# OPS 2-01 - OBLAST ZBOROVSKÁ

FAZE A  
PARKOVIŠTĚ KOREJSKÁ - MK (BÝVALÁ ÚK NN269)

VEDOUČÍ ÚDÍ ING. A. HAVLÍČEK	GENER. PROJEKTANT BC. P. SEDLÁK	VYPRACOVAL BC. P. SEDLÁK	KONTRLOVAL ING. J. NEŠPOR	 Brněnské komunikace ÚTVAR DOPRAVNÍHO INŽENÝRSTVÍ
OBJEDNATEL DOKUMENTACE: STATUTÁRNÍ MĚSTO BRNO				
NÁZEV AKCE: OPS 2-01, fáze A				FORMÁT
				STUPEŇ
				MĚŘÍTKO 1:500
				Č. ZAKÁZKY 0958-2020
NÁZEV VÝKRESU: ZMĚNA DOPRAVNÍHO ZNAČENÍ				ČÍSLO PARÉ ČÍSLO VÝKRESU 01.2

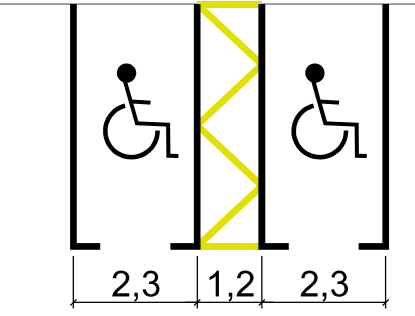
Pozn.: Výkresová dokumentace je vypracována na základě požadavku MMB-OD, po podnětech ÚMČ, za účelem:

- 1) Zavedení rezidentního parkování na parkovišti Korejská, které bylo převedeno z ÚK NN269 na MK. Nově bude v režimu rezidentního parkování pro OPS 2-01 Zborovská 106 parkovacích stání, dále jsou vyznačena 2 místa pro obecné ZTP a 3 místa pro motorky, nebo koloběžky,
- 2) Vyznačení VDZ č. V 12a mezi budovami na ulici Korejská č.o. 23 a 25 z důvodu vjezdu vozidel údržby zeleně ve vnitrobloku,
- 3) Byla prověřena možnost umístění odrazového zrcadla v křižovatce ulic Jindřichova x Korejská, avšak z důvodu četnosti DZ, vzdáleností, pozorovacím úhlem a rozhledovým poměrem považuje projektant umístění zrcadla za nadbytečné a neefektivní.
